AUTORIDAD NACIONAL DE LICENCIAS AMBIENTALES

RESOLUCIÓN N° 001351 (05 JUL. 2024)

“Por la cual se modifica la Licencia Ambiental otorgada mediante Resolución 1326 de 5 de agosto de 2020 y se toman otras determinaciones”

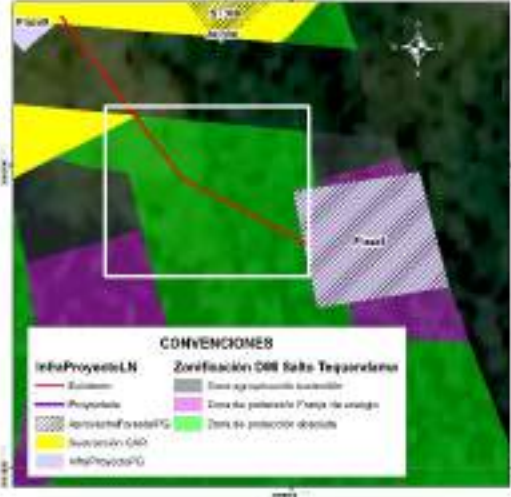
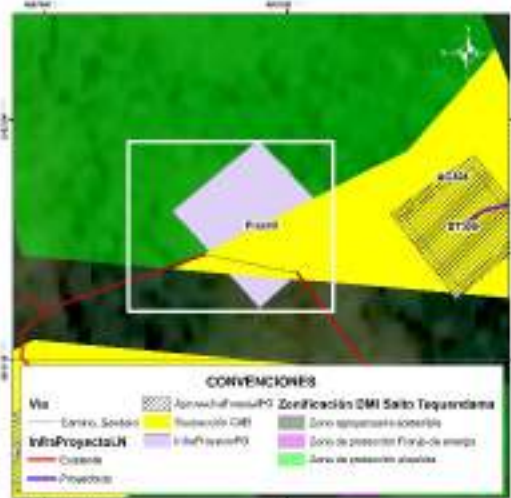
Tipo de obra	Soporte gráfico revisión Equipo Evaluador Ambiental de la ANLA	Consideraciones Equipo Evaluador Ambiental de la ANLA
<p>Acceso a plaza 3*</p> <p>Plaza 3 (Se indica acceso peatonal desde carretable existente hasta sitio de plaza)</p>		<p>Se valida que el acceso específico hasta la plaza de tendido no es existente. Para la plaza de tendido y el acceso no se encuentra sustracción de reserva autorizada por parte de la CAR. Igualmente, no realizó la solicitud de permiso de aprovechamiento forestal. Por lo anterior NO es procedente autorizar la infraestructura de la plaza y del acceso al no tener sustracción aprobada.</p>
<p>Acceso a sitio de torre 301N (Se indica como acceso peatonal)</p> <p>Sitio de torre ST301N</p>		<p>Se valida que para la sección del acceso de llegada a la torre se relaciona como acceso existente a un sendero o camino, en cobertura de pastos limpios. Se identifica que no se requiere permiso de aprovechamiento y tampoco se tienen restricciones para ingreso con semovientes puesto que no se encuentra dentro del DMI Sector Salto de Tequendama y Cerro Manjui.</p>

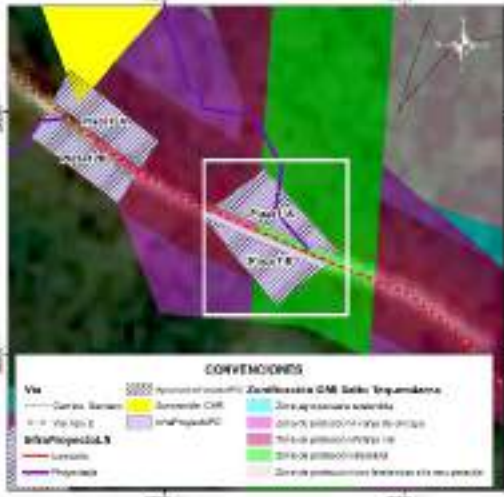
Tipo de obra	Soporte gráfico revisión Equipo Evaluador Ambiental de la ANLA	Consideraciones Equipo Evaluador Ambiental de la ANLA
<p>Acceso a plaza 4N*</p> <p>Plaza 4N</p> <p>Acceso a torre 302N (Se indica acceso peatonal a sitio de torre)</p> <p>Torre 302N</p>		<p>Se valida que para el acceso a la plaza de tendido hay acceso existente, sobre el cual no se requiere permiso de aprovechamiento forestal.</p> <p>Respecto a la torre, la sección del acceso de llegada a la torre se relaciona como acceso existente a un sendero o camino, en cobertura de mosaico de pastos y cultivos. Se identifica que no se requiere permiso de aprovechamiento y que tampoco se tienen restricciones para ingreso con semovientes puesto que no se encuentra dentro del DMI Sector Salto de Tequendama y Cerro Manjui.</p>
<p>Acceso a plaza 5N*</p> <p>(Se indica existencia de acceso peatonal)</p> <p>Plaza de tendido 5N</p>		<p>Comparando la ubicación del acceso con la cartografía base se identifica que el acceso no se asocia a ningún camino o sendero existente, dándose contradicción con la tabla presentada por la Sociedad pero coherencia con la capa InfraProyectoLN, donde se indica que el acceso es proyectado. Se valida que este acceso atraviesa en su recorrido zonas de vegetación secundaria alta, sobre las cuales la Sociedad NO podrá adelantar actividades de tala puesto que no realizó la solicitud de permiso (Recuadros negros).</p>

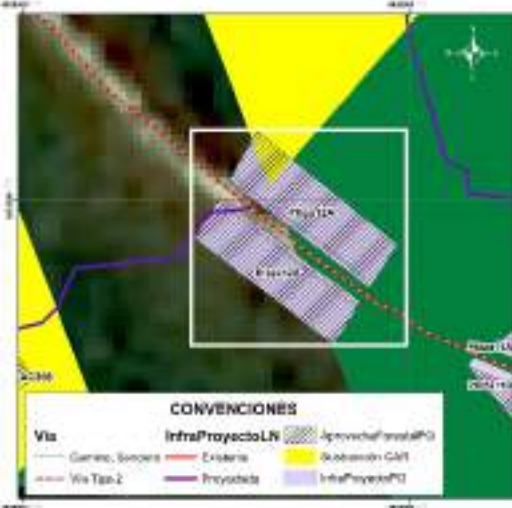
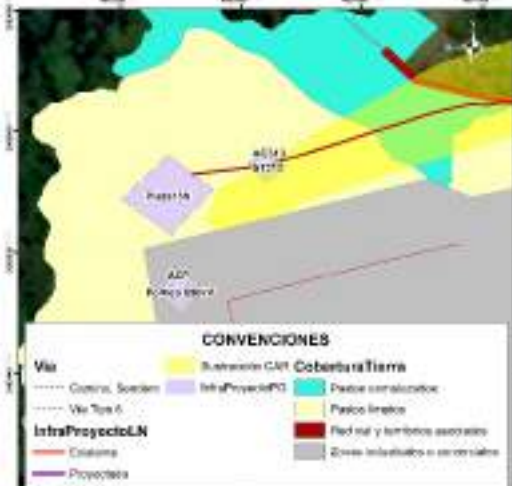
Tipo de obra	Soporte gráfico revisión Equipo Evaluador Ambiental de la ANLA	Consideraciones Equipo Evaluador Ambiental de la ANLA
<p>Acceso a plaza 6- Plaza de tendido 6*</p> <p>(Se indica ingreso por acceso peatonal desde vía carreteable)</p>		<p>Comparando la ubicación de los accesos con la cartografía base se identifica que los accesos no se asocian a ningún camino o sendero existente, dándose contradicción con la tabla presentada por la Sociedad pero coherencia con la capa InfraProyectoLN, donde se indica que el acceso es proyectado. Se valida que estos accesos y las plazas se ubican en unidades de pastos limpios y arveja, no siendo necesario ejecutar actividades de aprovechamiento forestal. También se corrobora la no existencia de restricciones asociadas al DMI Salto de Tequendama y Cerro Manjui.</p>
<p>Acceso a plaza 7- Plaza de tendido 7*</p> <p>(Se indica ingreso por acceso peatonal desde vía carreteable)</p>		<p>Comparando la ubicación de los accesos con la cartografía base se identifica que los accesos no se asocian a ningún camino o sendero existente, dándose contradicción con la tabla presentada por la Sociedad pero coherencia con la capa InfraProyectoLN, donde se indica que el acceso es proyectado. Se valida que estos accesos y las plazas se ubican en unidades de pastos limpios y arveja, no siendo necesario ejecutar actividades de aprovechamiento forestal. También se corrobora la no existencia de restricciones asociadas al DMI Salto de Tequendama y Cerro Manjui.</p>

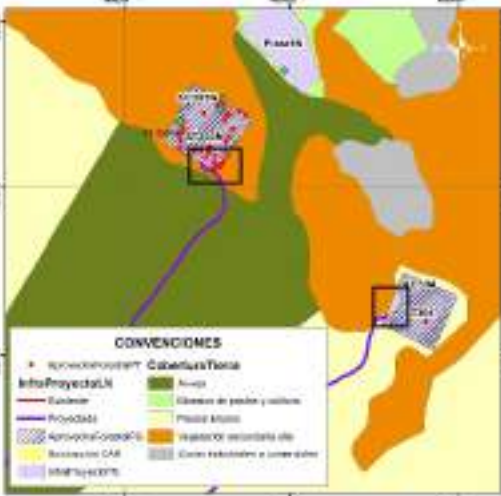
Tipo de obra	Soporte gráfico revisión Equipo Evaluador Ambiental de la ANLA	Consideraciones Equipo Evaluador Ambiental de la ANLA
<p>Acceso a plaza 8</p> <p>(Reportada como acceso peatonal en documento y en capa InfraProyectoL N como acceso existente)**</p> <p>Plaza de tendido 8</p>		<p>Se valida que el acceso específico hasta la plaza de tendido no es existente. Para la plaza de tendido y el acceso no se encuentra sustracción de reserva autorizada por parte de la CAR puesto que la Sociedad no hace su solicitud.</p> <p>Adicionalmente, parte de la plaza y el acceso se ubica en zona de protección absoluta, donde se establece como uso prohibido la ejecución de rocería.</p> <p>Por lo anterior NO es procedente autorizar la infraestructura de la plaza y del acceso al no tener sustracción aprobada y al no ser permitidas las actividades de rocería.</p>
<p>Acceso a plaza 9**</p> <p>(Reportada como acceso peatonal en documento y en capa InfraProyectoL N como acceso existente)</p> <p>Plaza de tendido 9</p>		<p>Se valida que acceso específico hasta plaza de tendido se reporta como camino o sendero, el cual se ubica a 350 m de vía tipo 6 sin pavimentar. Para plaza de tendido y acceso no se encuentra sustracción de reserva autorizada por parte de la CAR puesto que la Sociedad no hace su solicitud.</p> <p>Adicionalmente, parte de la plaza y el acceso se ubica en zona de protección absoluta, donde se establece como uso prohibido la ejecución de rocería.</p> <p>Por lo anterior NO es procedente autorizar la infraestructura de la plaza y del acceso al no tener sustracción aprobada y al no ser permitidas las actividades de rocería.</p>

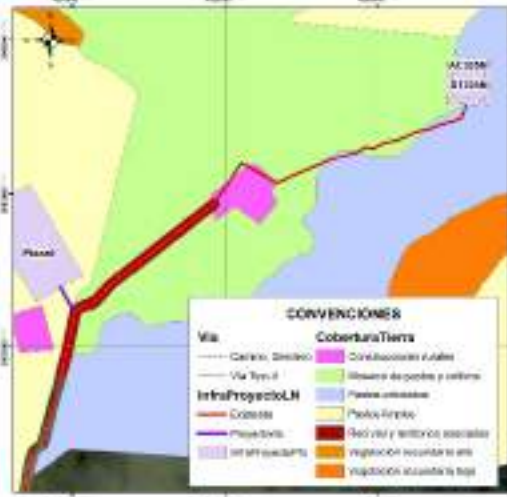
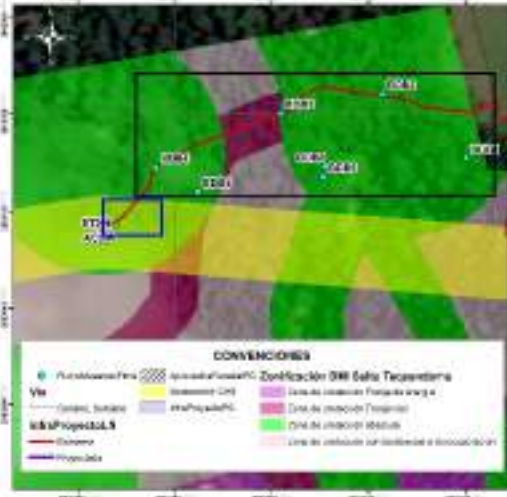
Tipo de obra	Soporte gráfico revisión Equipo Evaluador Ambiental de la ANLA	Consideraciones Equipo Evaluador Ambiental de la ANLA
<p>Acceso a plaza 10 (vía tipo 6 sin pavimentar)**</p> <p>Plaza de tendido 10</p>		<p>Se valida que el acceso específico hasta la plaza de tendido se reporta como vía tipo 6, sin embargo se plantea adecuación con rocería, aspecto que es inconsistente con la definición de la vía existente. La plaza de tendido se ubica en una “zona agropecuaria sostenible” del DIM Salto del Tequendama y Cerro Manjui, para la cual la Sociedad no solicitó sustracción de reserva ante la CAR. Por lo anterior NO es procedente autorizar la infraestructura de la plaza y del acceso al no tener sustracción de reserva.</p>
<p>Acceso a plazas de tendido 11A (camino o sendero desde vía tipo 2) y 11B**</p> <p>Plazas de tendido 11A y 11B</p>		<p>En el documento se relaciona como acceso el Acc-06, sin embargo, en la capa InfraProyectoLN se identifica que el acceso asociado es el Acc-309.</p> <p>Se valida que acceso específico hasta plaza de tendido 11A se relaciona como camino o sendero, para el cual se plantearía adecuación con rocería la cual se establece dentro de la zonificación del DMI Sector Salto del Tequendama y Cerro Manjui como actividad prohibida en zona de protección absoluta. Para plazas de tendido y acceso no se encuentra sustracción de reserva autorizada por parte de la CAR puesto que la Sociedad no hace su solicitud.</p> <p>Por lo anterior NO es procedente autorizar la infraestructura de las plazas y del acceso al no tener sustracción de reserva.</p>

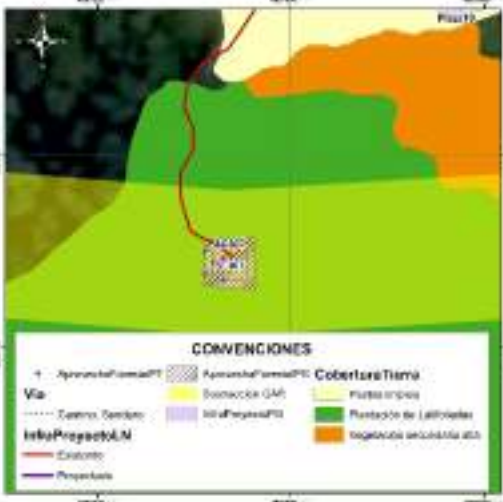
Tipo de obra	Soporte gráfico revisión Equipo Evaluador Ambiental de la ANLA	Consideraciones Equipo Evaluador Ambiental de la ANLA
<p>Acceso a plazas de tendido 12A y 12B***</p> <p>Plazas de tendido 12A y 12B</p>		<p>Se valida que parte de las dos plazas de tendido se encuentran en DMI sin sustracción de reserva autorizada por parte de la CAR, las cuales se ubican en “zona de protección vial”.</p> <p>Teniendo en cuenta el área disponible que se encuentra fuera del DMI, NO es procedente autorizar la infraestructura de la plaza de tendido 12A y solo podría autorizarse el área de la plaza de tendido 12B en el área que se encuentra fuera del DMI, área en la cual se autoriza el permiso de aprovechamiento solicitado.</p>
<p>Acceso a plaza de tendido 13N**</p> <p>Sitio de torre ST313</p>		<p>Se identifica que el acceso, la plaza de tendido y la torre se ubica en unidades de pastizales. El trazado del acceso se ubica sobre las zonas sustraídas, razón por la cual se considera aceptable este acceso siempre y cuando NO se realicen actividades de aprovechamiento forestal, puesto que este permiso no se solicitó.</p>

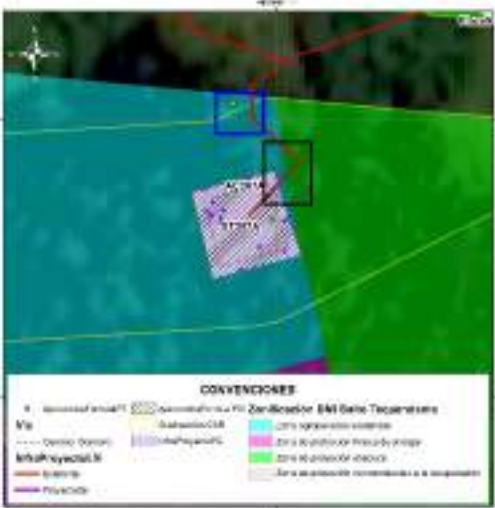
Tipo de obra	Soporte gráfico revisión Equipo Evaluador Ambiental de la ANLA	Consideraciones Equipo Evaluador Ambiental de la ANLA
<p>Acceso a plaza (vía tipo 5)*</p> <p>Plaza de tendido 14</p>		<p>Se valida que la parte central de la plaza de tendido se encuentra en DMI para la cual la Sociedad no realizó solicitud de sustracción y por tanto no tiene autorización por parte de la CAR. En este sentido, NO es procedente autorizar la infraestructura de la plaza de tendido 14.</p>
<p>Accesos a sitios de torre ST303N y ST304*</p> <p>Sitios de torre ST303N y ST304</p>		<p>Comparando la ubicación de los accesos con la cartografía base se identifica que no se asocian a ningún camino o sendero existente, quedando identificada una contradicción con la tabla presentada por la Sociedad pero coherencia con la capa InfraProyectoLN donde se indica que el acceso es proyectado. Se valida que estos accesos se ubican en su mayoría en cultivos de arveja y en pastos limpios, no siendo necesario ejecutar actividades de aprovechamiento forestal para estos tramos.</p> <p>Para el caso del acceso al ST303N y una parte del ST304, se identifica cruce con parches de vegetación secundaria alta (ver recuadros negros) para los cuales la Sociedad NO podrá adelantar actividades de tala puesto que no realizó la solicitud de permiso.</p>

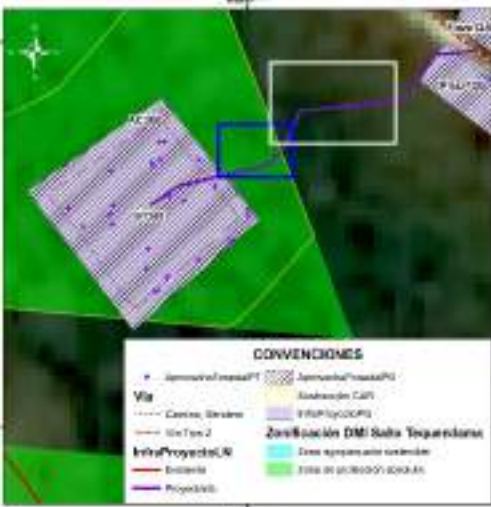
Tipo de obra	Soporte gráfico revisión Equipo Evaluador Ambiental de la ANLA	Consideraciones Equipo Evaluador Ambiental de la ANLA
<p>Acceso a ST305N*</p> <p>Sitio de torre ST305N</p>	 <p>CONVENCIONES</p> <p>Vía</p> <ul style="list-style-type: none"> Carretero, Siniestro Vía Troncal InfraProyectoLN Cercado ProyectoLN InfraProyectoLN ProyectoLN <p>CoberturaTierra</p> <ul style="list-style-type: none"> Construcción rural Siembra de pastos y cultivos Pasos animales Pasos simples Revisos y terrenos asociados Vegetación secundaria en Vegetación secundaria en 	<p>Revisando con la cartografía base se identifica que el acceso no es existente sino que se relaciona con la existencia de un camino o sendero que atraviesa unidades de mosaico de pastos y cultivos, pastos arbolados y construcciones rurales (ubicadas a 110 m del sitio de torre). Teniendo en cuenta que la Sociedad no solicita permiso de aprovechamiento forestal, en este acceso y en la torre NO podrá adelantar actividades de tala de ningún individuo que pueda encontrarse de manera aislada (pastos arbolados).</p>

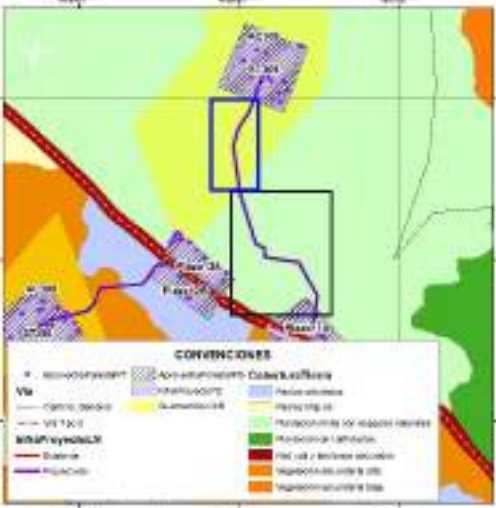
Tipo de obra	Soporte gráfico revisión Equipo Evaluador Ambiental de la ANLA	Consideraciones Equipo Evaluador Ambiental de la ANLA
		<p>especie <i>Quercus humboldtii</i>, ambas especies en veda nacional.</p> <p>Sumado a esto, no se encuentra sustracción de reserva autorizada por parte de la CAR puesto que la Sociedad no hace su solicitud para los accesos y tampoco realiza solicitud de aprovechamiento forestal aun cuando fue requerido. Adicionalmente, parte del acceso se ubica en zona de protección absoluta, donde se establece como uso prohibido la ejecución de rocería. Por lo anterior NO es procedente autorizar el acceso al no tener sustracción aprobada, no haber solicitado permiso de aprovechamiento forestal y no ser permitidas las actividades de rocería.</p>
<p>Acceso a ST307 (Se menciona en documento y en cartografía base como acceso peatonal)*</p>		<p>Durante la visita de evaluación se validó que no existe camino o sendero reportado en cartobase y que la condición de la vegetación se asocia a plantaciones de latifoliadas con vegetación arbórea densa producto de la recuperación del área con presencia de especies en veda. Resultado de ello, la Sociedad para el sitio de torre (relacionado en cobertura plantación de latifoliadas) solicita permiso de aprovechamiento forestal para seis (6) individuos de <i>Quercus humboldtii</i> (especie en veda nacional), no obstante, para el acceso omite la solicitud de permiso de aprovechamiento forestal no siendo procedente la autorización de intervención en acceso.</p> <p>Sumado a esto, en parte del acceso no se encuentra sustracción de reserva autorizada por parte de la CAR puesto que la Sociedad no hace</p>

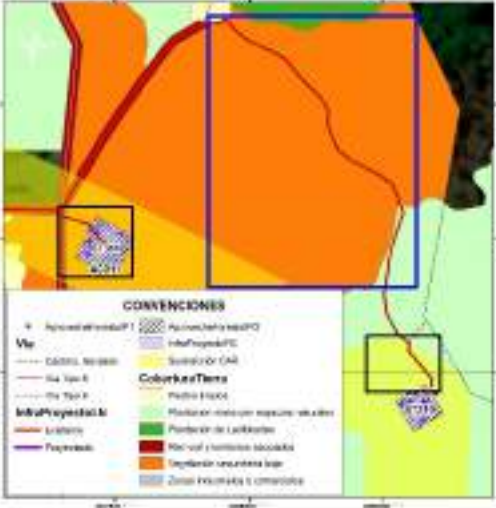
Tipo de obra	Soporte gráfico revisión Equipo Evaluador Ambiental de la ANLA	Consideraciones Equipo Evaluador Ambiental de la ANLA
		<p>su solicitud para los accesos. Por lo anterior NO es procedente autorizar el acceso al no tener sustracción aprobada y no haber solicitado permiso de aprovechamiento forestal.</p>
<p>Acceso a ST307A (Se menciona en documento y en cartografía base como acceso peatonal)*</p>		<p>Durante la visita de evaluación se validó que no existe camino o sendero reportado en cartobase y que la condición de la vegetación se asocia a plantaciones de latifoliadas con vegetación arbórea densa producto de la recuperación del área con presencia de especies pioneras. Resultado de ello, la Sociedad para el sitio de torre (relacionado en la misma cobertura) solicita permiso de aprovechamiento forestal para 16 individuos fustales, no obstante, para el acceso omite la solicitud de permiso de aprovechamiento forestal no siendo procedente la autorización de intervención en acceso. Adicionalmente, en la visita de evaluación se identificó que en el área trazada para el acceso, existen individuos fustales, los cuales no están siendo incluidos en solicitud de aprovechamiento forestal (ver cuadro azul).</p> <p>Sumado a esto, en parte del acceso no se encuentra sustracción de reserva autorizada por parte de la CAR puesto que la Sociedad no hace su solicitud para los accesos y adicionalmente, parte del acceso se ubica en zona de protección absoluta, donde se establece como uso prohibido la ejecución de rocería (ver cuadro negro). Por lo anterior NO es procedente autorizar el acceso al no tener sustracción aprobada, no haber solicitado permiso de aprovechamiento forestal y no</p>

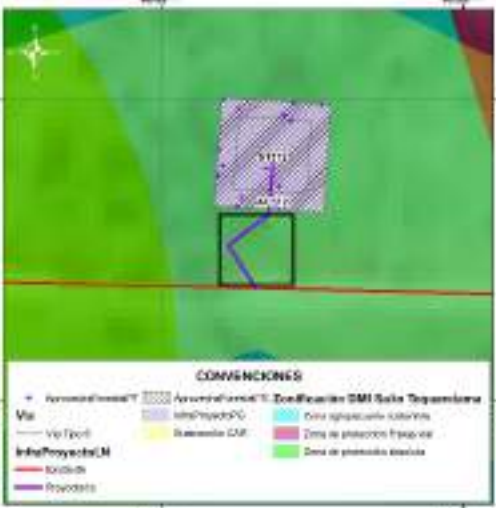
Tipo de obra	Soporte gráfico revisión Equipo Evaluador Ambiental de la ANLA	Consideraciones Equipo Evaluador Ambiental de la ANLA
<p>Acceso a ST308</p> <p>(Acceso mencionado como proyectado en capa InfraProyectoLN y como sendero/camino en cartobase)*</p>		<p>ser permitidas las actividades de rocería.</p> <p>Durante la visita de evaluación se validó que no existe camino o sendero reportado en cartobase y que la condición de la vegetación se asocia vegetación secundaria alta. Resultado de ello, la Sociedad para el sitio de torre (relacionado en la misma cobertura) solicita permiso de aprovechamiento forestal para 36 individuos fustales, no obstante, para el acceso omite la solicitud de permiso de aprovechamiento forestal no siendo procedente la autorización de intervención en acceso. Adicionalmente, en la visita de evaluación se identificó que en el área trazada para el acceso, existen individuos fustales, los cuales no están siendo incluidos en solicitud de aprovechamiento forestal (ver cuadro azul).</p> <p>Sumado a esto, en área por fuera del DMI (ver recuadro blanco) tampoco se solicita permiso de aprovechamiento aun cuando la cobertura es vegetación secundaria alta. Por lo anterior NO es procedente autorizar el acceso al no haber solicitado permiso de aprovechamiento forestal para su intervención.</p>
